臺北市政府環境保護局　函

主旨：貴公司所送變更「臺北市西區門戶計畫臺北車站特定專用區C1/D1（東半街廓）土地開發案環境影響說明書」備查文件一案，本局予以備查，請查照。

臺北市西區門戶計畫臺北車站特定專用區 C1/D1(東半街廓)土地開發案環境影響說明書申請備查內容

臺北市西區門戶計畫臺北車站特定專用區
C1/D1(東半街廓)土地開發案環境影響說明書申請備查內容
審查意見及答覆說明

圖1 屋頂景觀綠化計畫及綠覆率示意圖(原核准)

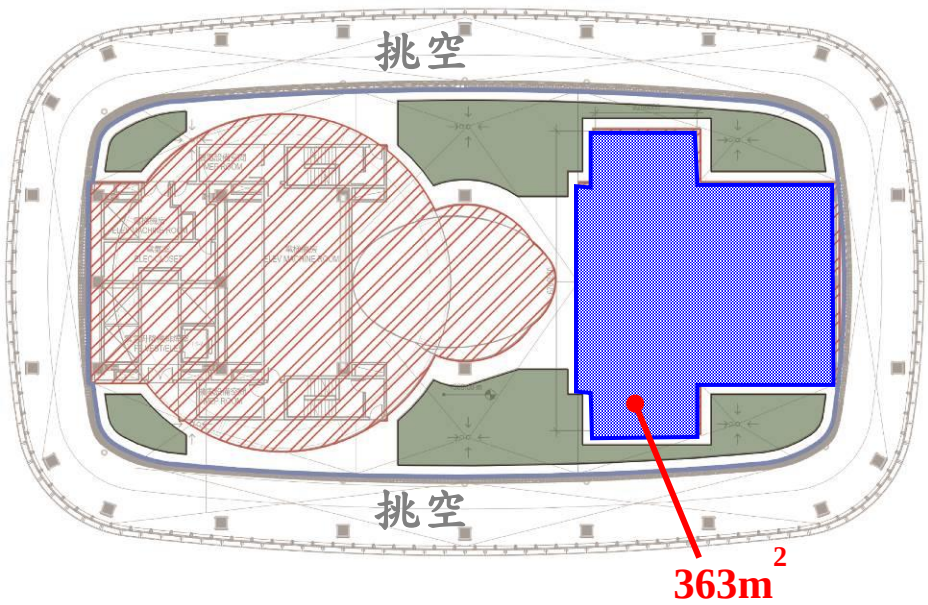
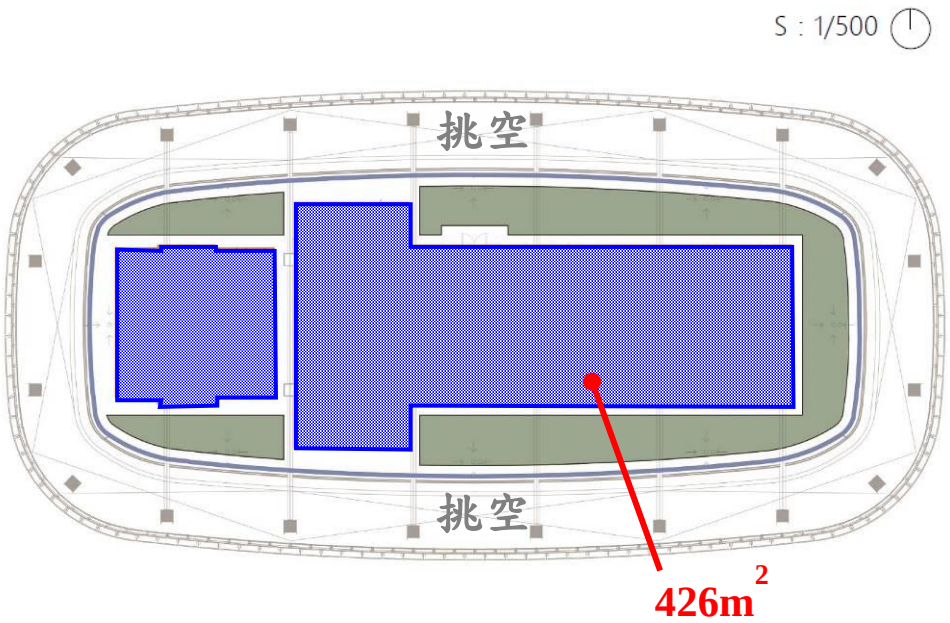
配合建築設計及未來使用需求調整，屋頂綠化面積略微增加，C1 棟屋頂綠化由 278.92m^2 變更為 284.95m^2，增加 6.03m^2；D1 棟屋頂綠化面積則維持不變。相關變更前後屋頂綠化配置位置圖說如圖1~圖2。

圖2 屋頂景觀綠化計畫及綠覆率示意圖(本次變更)

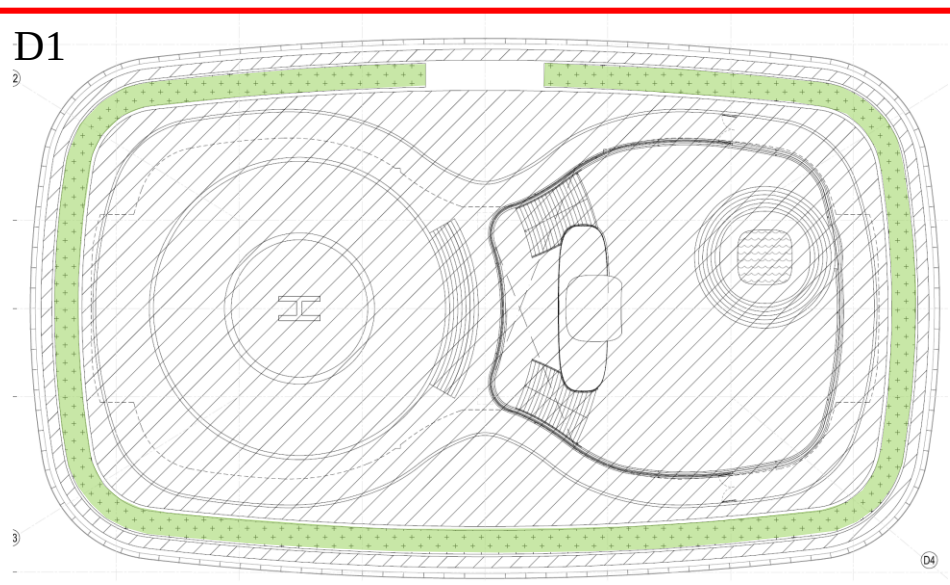
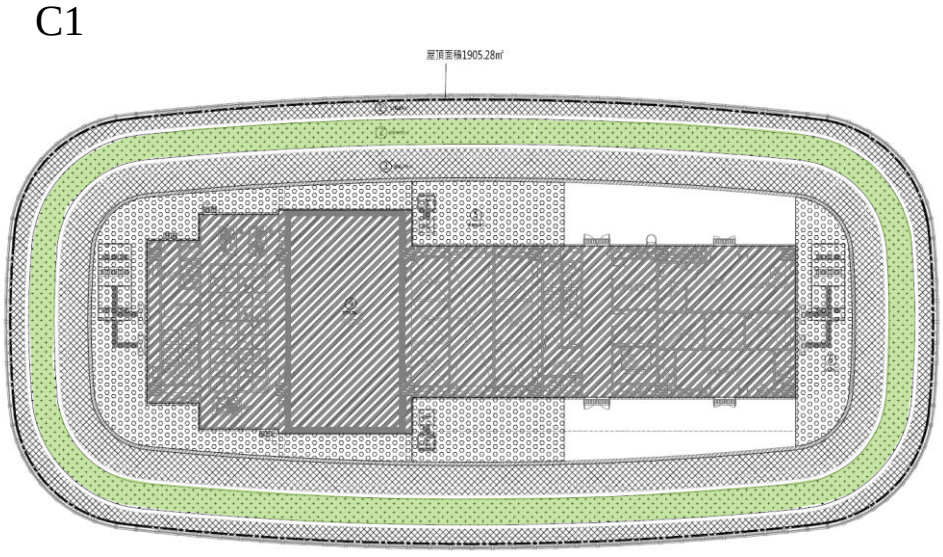
(一)第4頁表1本案歷次變更內容對照表，本次變更之屋頂綠化面積（C1棟282.34平方公尺、D1棟284.95平方公尺），與第6頁圖2屋頂景觀綠化計畫及綠覆率示意圖之實設綠化面積（C1棟284.95平方公尺、D1棟282.34平方公尺），數據不一致，請釐清。

審查意見	答覆說明
1. 第 4 頁表 1 本案歷次變更內容對照表，本次變更之屋頂綠化面積（C1 棟 282.34 平方公尺、D1 棟 284.95 平方公尺），與第 6 頁圖 2 屋頂景觀綠化計畫及綠覆率示意圖之實設綠化面積（C1 棟 284.95 平方公尺、D1 棟 282.34 平方公尺），數據不一致，請釐清。	謝謝指導，已修正表 1 屋頂綠化面積 C1 棟為 284.95m^2、D1 棟 282.34 m^2。(P.4)
2. 第 4 頁表 1 本案歷次變更內容對照表，太陽能板面積維持 1,000 平方公尺，惟依據第 5 頁變更後太陽能板面積合計為 1,002.96 平方公尺（C1 棟 406.2 平方公尺、D1 棟 596.76 平方公尺），數據不一致，請釐清。	謝謝指導，本案太陽能板面積 C1 棟為 406.2m^2、D1 棟 593.8 m^2(屋突 112.35 m^2+15F 481.45 m^2)，合計共 1,000 m^2。(P.7、P.8)
3. 依據「臺北市綠建築自治條例」第 3 條第 1 項第 4 款規定：「建築面積達 1,000 公尺以上者，應於屋頂設置太陽光電發電設備，設備及其投影面積應達其建築面積 5%以上。但不得設置於屋頂避難平臺範圍。」，D1 棟太陽能板設置由平面式變更為立面式，其「設備及其投影面積」是否仍符合該自治條例 5%規定，請釐清。	1. 本案 D1 棟太陽能板已調整為全平面式。(P.7、P.8) 2. 依據「臺北市綠建築自治條例」第 3 條第 1 項第 4 款檢討如下： (1)C1 棟 C1 棟建築面積 8,064m^2，應設置太陽能板面積 403.2m^2，本案於屋突設置 406.2m^2(約佔建築面積 5.03%)，符合規定。 (2)D1 棟 D1 棟建築面積 11,417m^2，應設置太陽能板面積 570.85m^2，本案於 15F 露臺設置 481.45m^2 及屋突設置 112.35m^2，共 593.8m^2(約佔建築面積 5.20%)，符合規定。

圖4 屋頂太陽能板位置圖(本次變更)

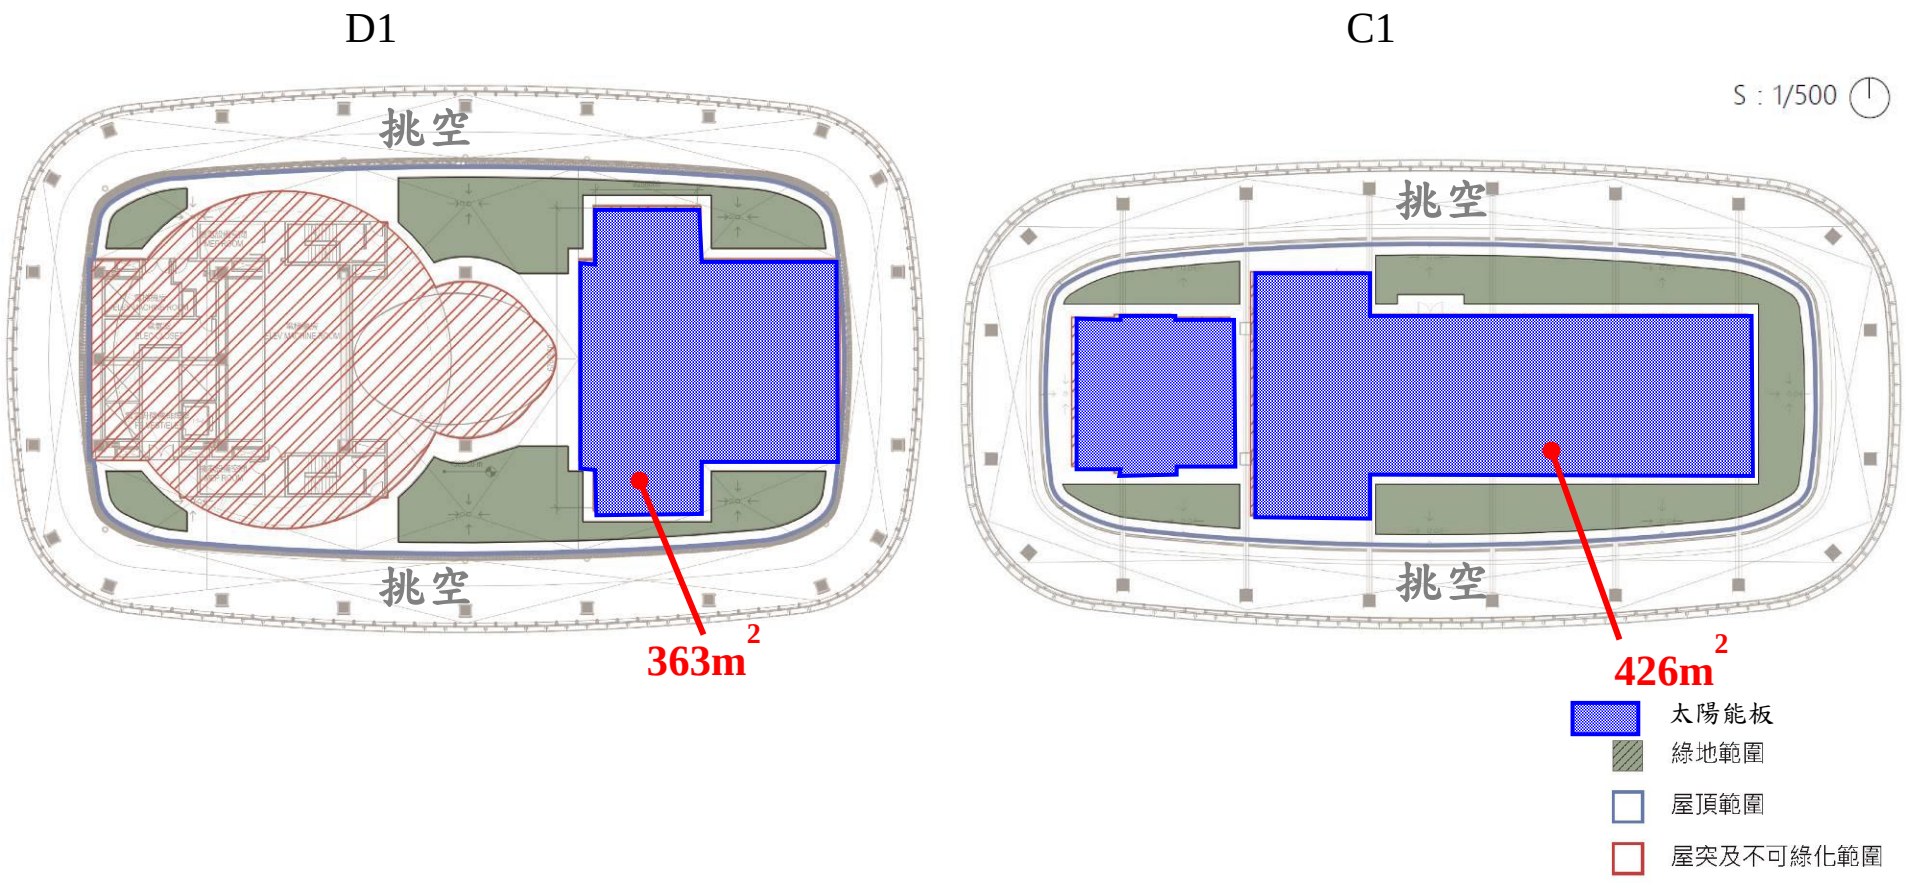
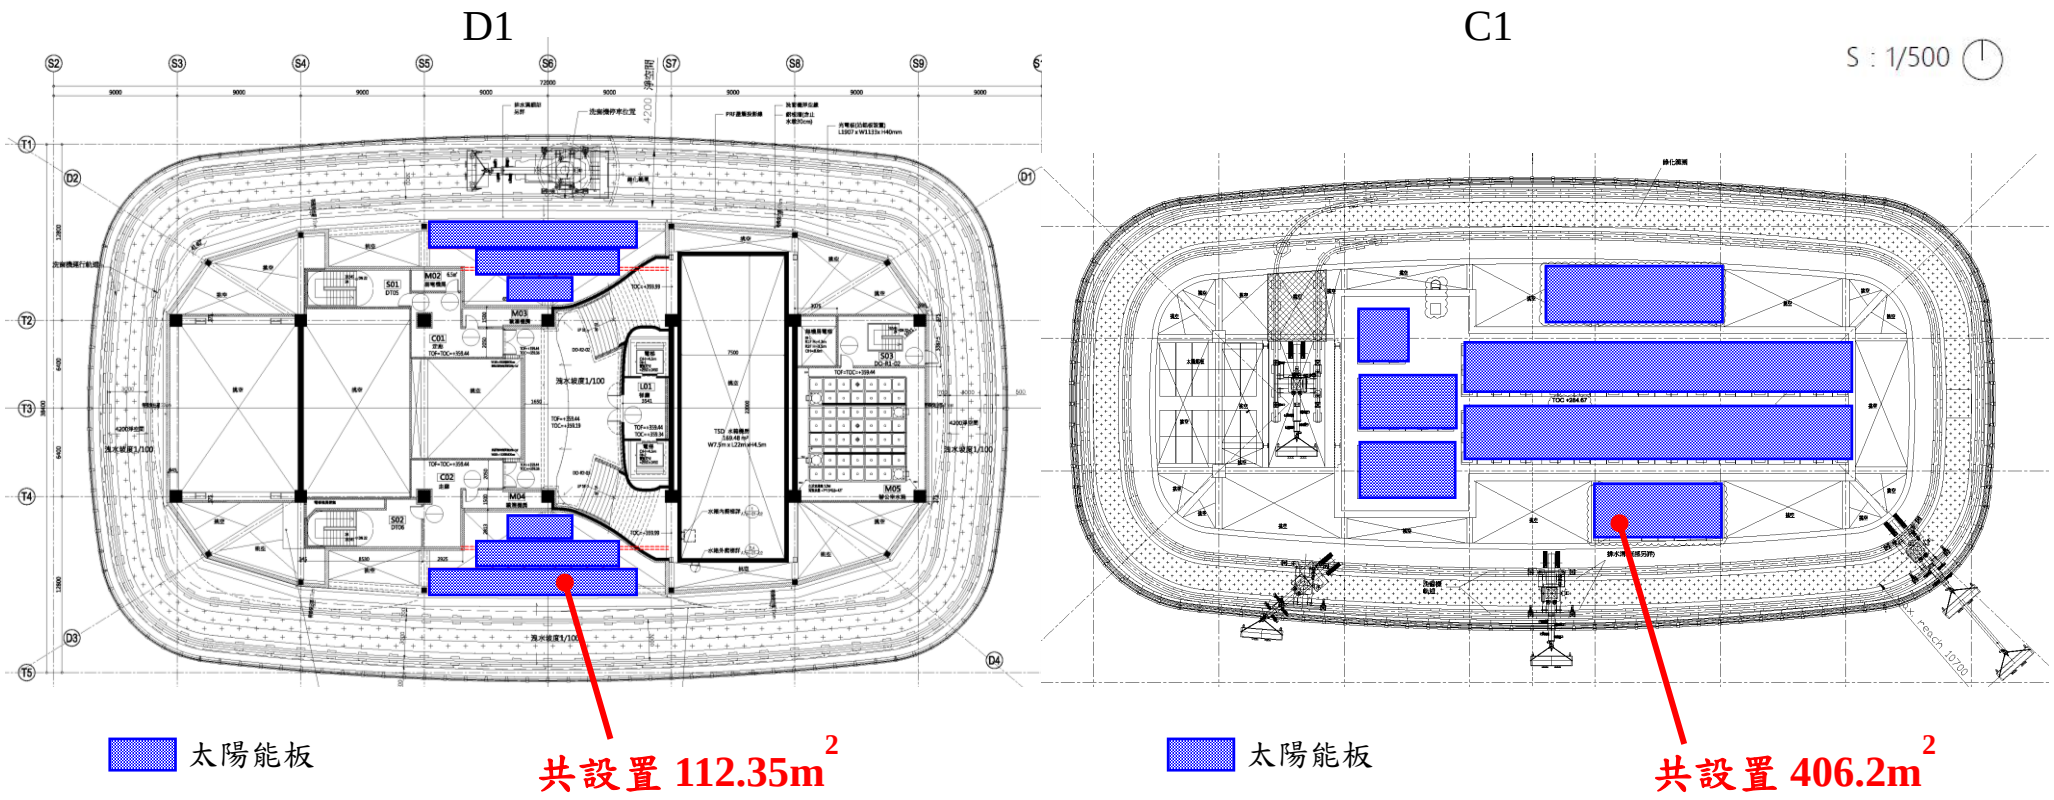
(二)第4頁表1本案歷次變更內容對照表，太陽能板面積維持

1,000平方公尺，惟依據第5頁變更後太陽能板面積合計為1,002.96平方公尺（C1棟406.2平方公尺、D1棟596.76平方公尺），數據不一致，請釐清。

C1 棟建築面積 8,064m^2，應設置太陽能板面積 403.2m^2，本案於屋突設置 406.2m^2(約佔建築面積 5.03%)，符合規定。

本案 C1 棟及 D1 棟所設太陽能板面積共 1,000m^2，符合原環評合計太陽能板設置面積 1,000m^2 之承諾。

本案因應防災審查、機電設備需求及空間產品規劃，調整太陽能板設置位置，變更前後位置圖如圖3~圖6所示。

圖6 D1 15F 太陽能板位置圖(本次變更)

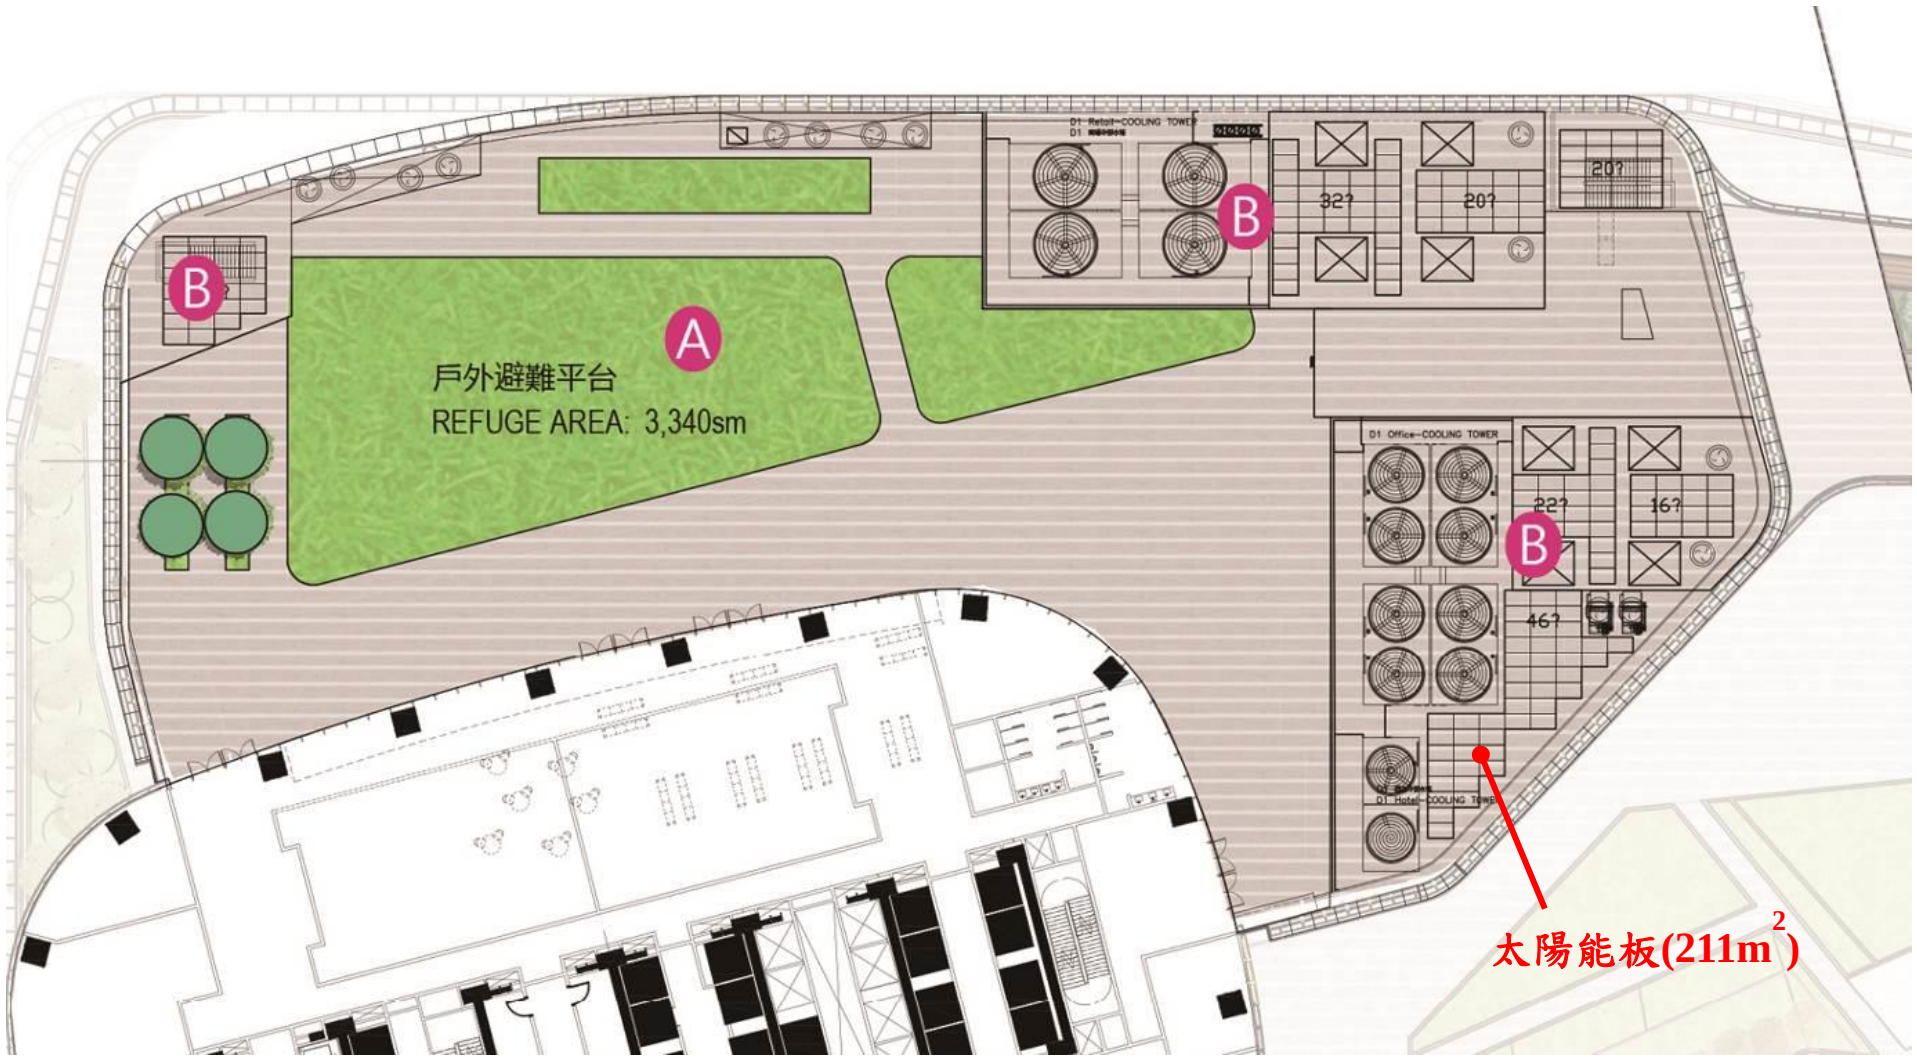
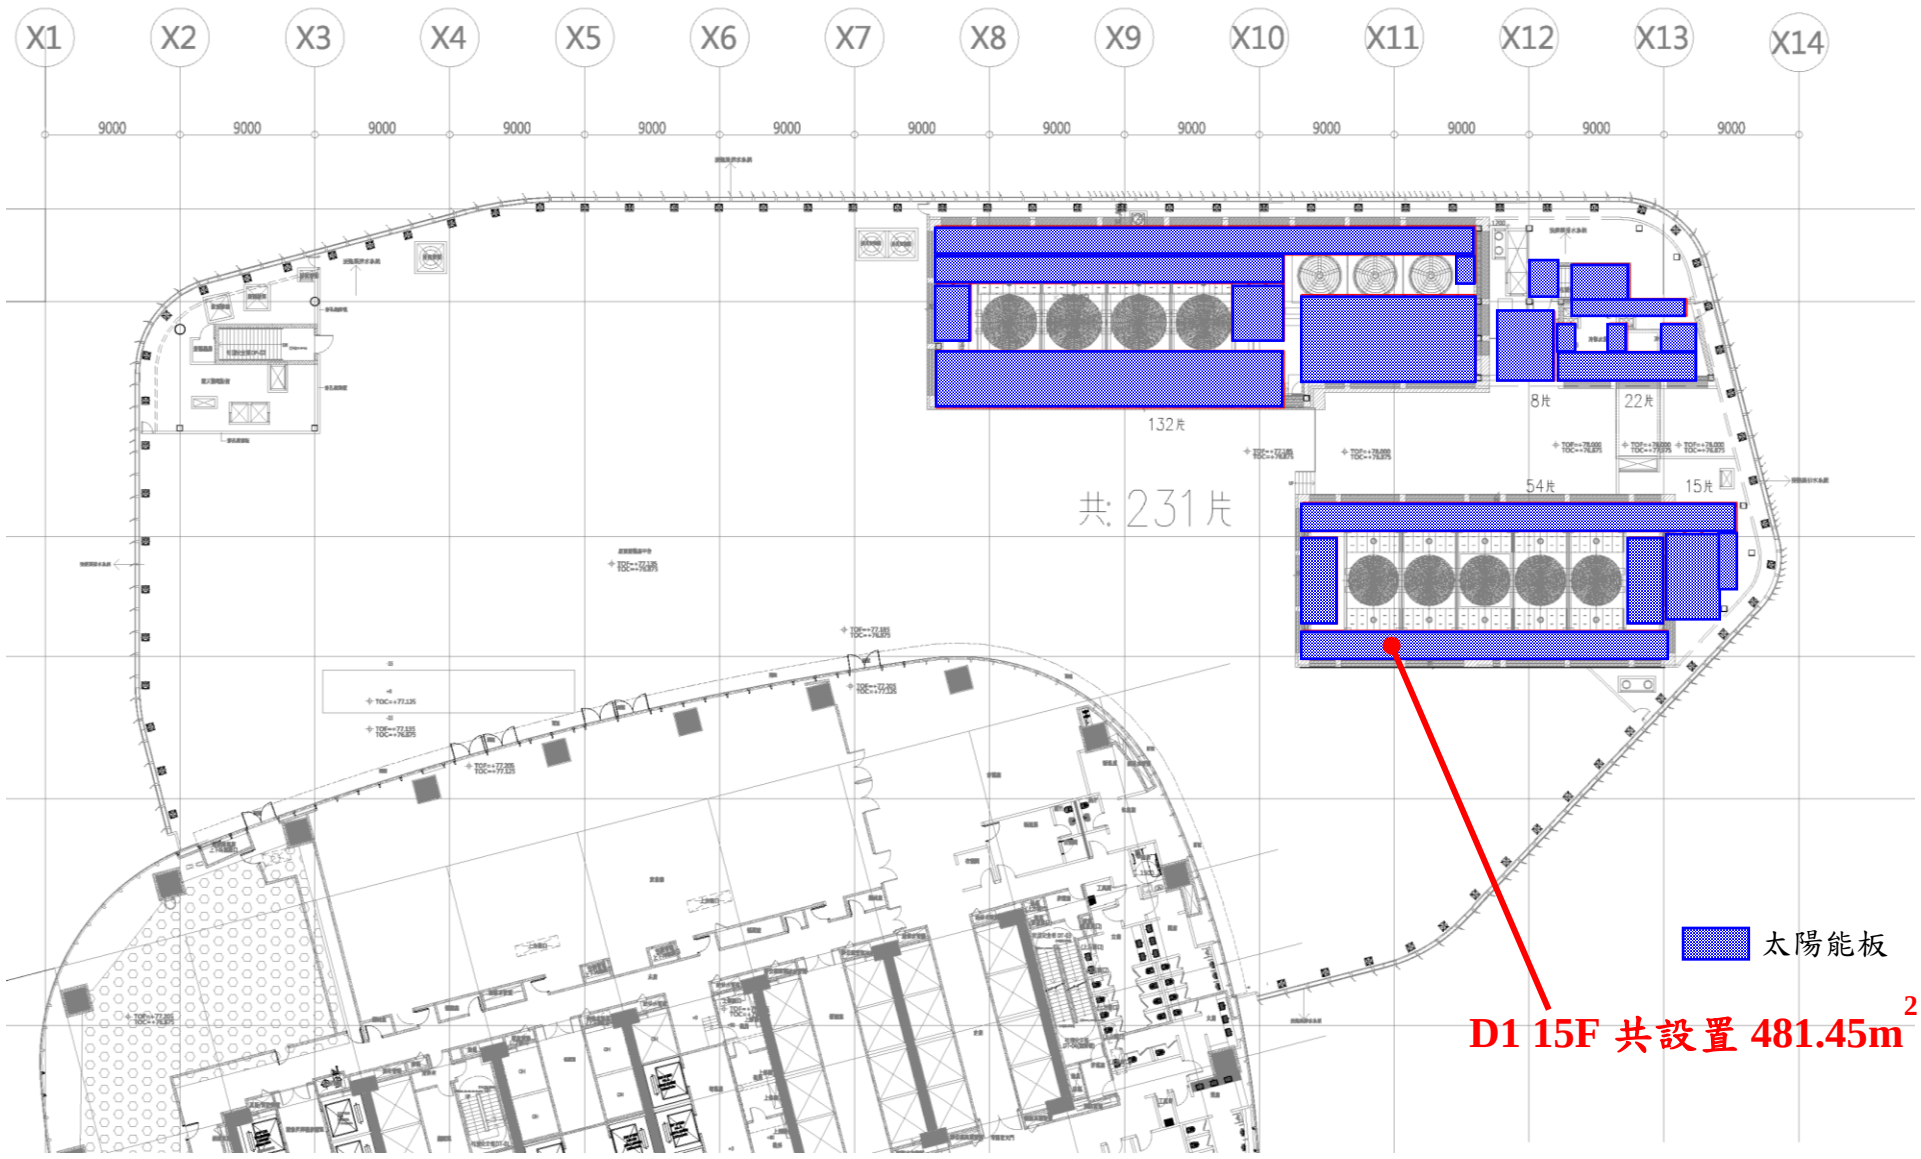
(三)依據「臺北市綠建築自治條例」第3條第1項第4款規定：「建築面積達1,000公尺以上者，應於屋頂設置太陽光電發電設備，設備及其投影面積應達其建築面積5%以上。但不得設置於屋頂避難平臺範圍。」，D1棟太陽能板設置由平面式變更為立面式，其「設備及其投影面積」是否仍符合該自治條例5%規定，請釐清。

D1 棟建築面積 11,417m^2，應設置太陽能板面積 570.85m^2，本案於 15F 露臺設置 481.45m^2 及屋突設置 112.35m^2，共 593.8m^2(約佔建築面積 5.20%)，符合規定。
